**AVIS RELATIF À LA PROTECTION
CONTRE LES EVENTUELS EFFETS NOCIFS ET NUISANCES
PROVOQUÉS PAR LES RAYONNEMENTS NON IONISANTS
GÉNÉRÉS PAR DES ANTENNES ÉMETTRICES STATIONNAIRES**

Commune : DURBUY - Exploitant : PROXIMUS

Référence exploitant : 86DBU_01

Rapport n° 1375 / 2025

Figure 1 : Vue en plan des lieux de séjour et des points de contrôle

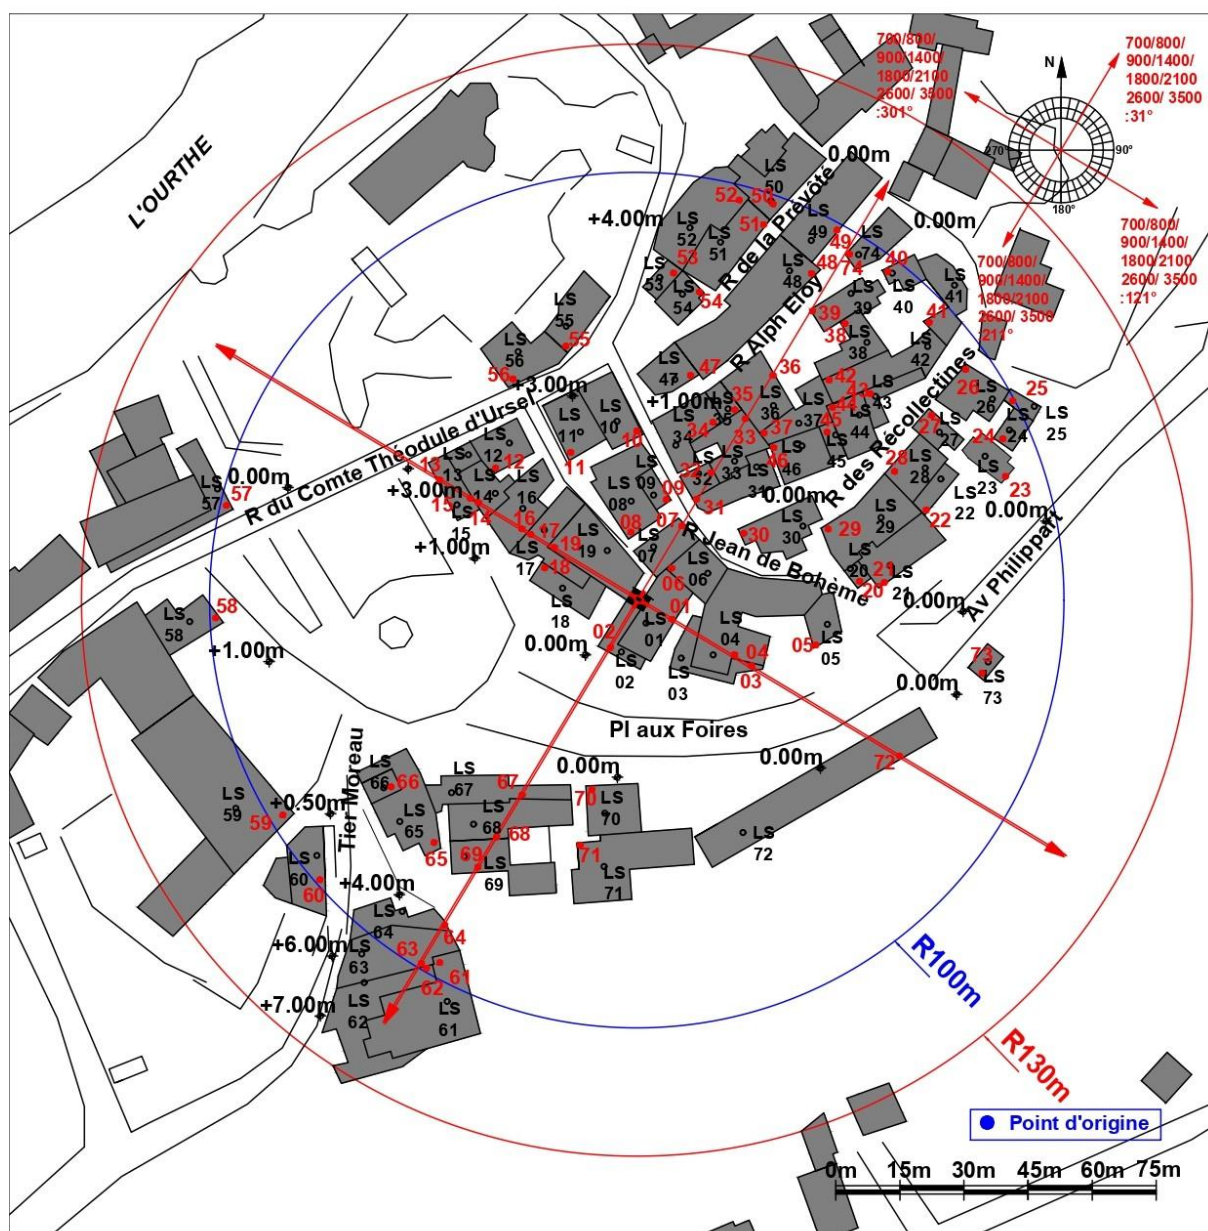
Les fréquences d'émission, la puissance rayonnée par chacune des antennes et leur gain permettent de déterminer le rayon de la zone à analyser. Tout dépassement de la limite par installation est exclu en dehors de cette zone. Le tableau 2 reprend les 35 LS² pour lesquels l'indice d'exposition est le plus élevé. Les différentes colonnes indiquent :

- le numéro du point de contrôle repris sur un des plans de la figure 1;
- le numéro du LS dans lequel se trouve le point de contrôle de la 1^{ère} colonne ;
- l'atténuation d'obstacle prise en compte pour le calcul de l'indice d'exposition dans le LS ;
- le résultat du calcul de l'indice d'exposition.

N° point de contrôle	LS	Atténuation (dB)	Indice d'exposition relatif à la limite par installation IE_i
72	LS72	3,0	0,947
56	LS56	3,0	0,945
68	LS68	3,0	0,919
10	LS10	3,0	0,867
71	LS71	3,0	0,817
29	LS29	3,0	0,802
13	LS13	3,0	0,788
11	LS11	3,0	0,770
54	LS54	3,0	0,765
34	LS34	3,0	0,747
36	LS36	3,0	0,717
66	LS66	3,0	0,699
55	LS55	3,0	0,690
47	LS47	3,0	0,641
16	LS16	3,0	0,631
65	LS65	3,0	0,630
64	LS64	3,0	0,627
69	LS69	3,0	0,611
73	LS73	3,0	0,603
44	LS44	3,0	0,584
61	LS61	3,0	0,535
53	LS53	3,0	0,524
62	LS62	3,0	0,514
63	LS63	3,0	0,509
52	LS52	3,0	0,490
12	LS12	3,0	0,490
19	LS19	10,0	0,481
60	LS60	3,0	0,447
35	LS35	3,0	0,443
21	LS21	3,0	0,437
26	LS26	3,0	0,431
32	LS32	3,0	0,424
48	LS48	3,0	0,419
45	LS45	3,0	0,415
28	LS28	3,0	0,410

En ce qui concerne les antennes de l'installation mentionnées dans le tableau 1, la distance maximale à laquelle la limite pourrait être atteinte, à l'extérieur, est égale à 104,7 m. S'il n'y a pas de LS à une distance inférieure, les antennes respectent forcément la limite d'immission.

Dans le cas des LS situés à l'intérieur des bâtiments, une atténuation d'obstacle est prise en compte et il en résulte que la distance maximale à laquelle la limite pourrait être atteinte se réduit à 74,6 m.

Figure 2 : Vue en plan des installations d'antennes dans un rayon de 300 mètres autour de l'installation faisant l'objet de la demande d'avis

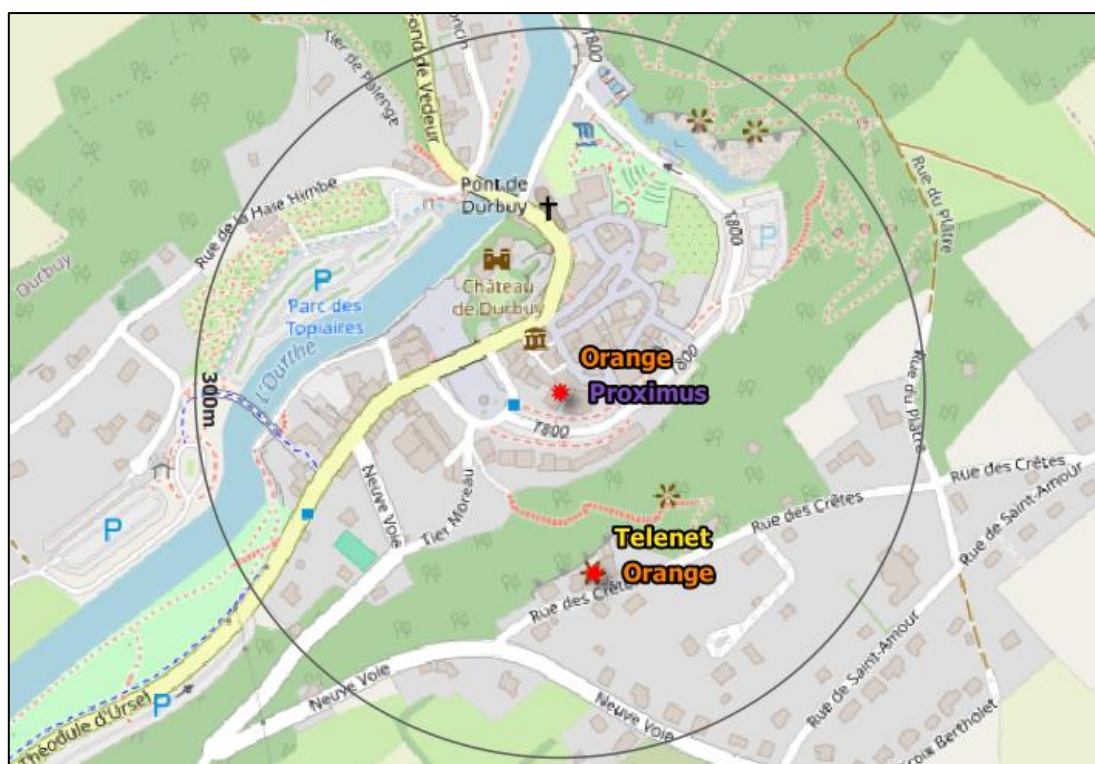
Le plan en projection verticale de la figure 2 indique la localisation des installations d'antennes émettrices stationnaires visées par le décret et situées dans un rayon de 300 mètres autour de l'installation référencée dans le paragraphe 2 et localisée au centre du cercle. Les données de localisation de ces antennes et les avis correspondant sont accessibles via le cadastre en ligne des antennes émettrices stationnaires⁸. Les installations prises en compte dans l'évaluation du respect de la limite cumulative sont les installations d'antennes émettrices déclarées en service par l'exploitant à la date du présent avis, à l'exception de l'installation référencée dans le paragraphe 2 et éventuellement d'autres installations ayant fait l'objet d'une demande d'avis à la même date et qui sont situées à l'intérieur de la zone de 300 mètres de rayon.

- a) il y a au plus 4 installations d'antennes émettrices stationnaires présentes dans la zone d'évaluation de 300 mètres de rayon représentée dans la figure 2, y inclus l'installation référencée dans le paragraphe 2 : la limite cumulative définie à l'article 4, §2 du décret est nécessairement respectée dans les lieux de séjour à l'intérieur de la zone d'évaluation de 300 mètres de rayon ;

- b) il y a exactement 5 installations d'antennes émettrices stationnaires présentes dans la zone d'évaluation de 300 mètres de rayon représentée dans la figure 2, y inclus l'installation référencée dans le paragraphe 2 et il existe, pour 3 ou 4 de ces installations, un avis attestant le respect de la limite abrogée de 3 V/m : la limite cumulative définie à l'article 4, §2 du décret est nécessairement respectée dans les lieux de séjour à l'intérieur de la zone d'évaluation de 300 mètres de rayon ;

- c) dans tous les autres cas, il a été vérifié que la limite cumulative définie à l'article 4, §2 du décret n'est pas dépassée dans les lieux de séjour sur base du nombre d'installations localisées dans la zone d'évaluation de 300 mètres de rayon représentée dans la figure 2, de leur localisation ainsi que des données inscrites dans la figure 1 et au paragraphe 4 du présent avis et dans les avis attestant le respect de la limite par installation ou de la limite abrogée de 3 V/m relatifs aux autres installations reprises dans la figure 2.

Compte tenu des considérations ci-dessus, il apparaît que l'intensité du rayonnement électromagnétique généré, dans les lieux de séjour situés dans un rayon de 300 mètres autour de l'installation référencée dans le paragraphe 2, par l'ensemble des antennes émettrices stationnaires de l'ensemble des exploitants du même site d'antennes émettrices stationnaires respecte la limite fixée à l'article 4, § 2 du décret.
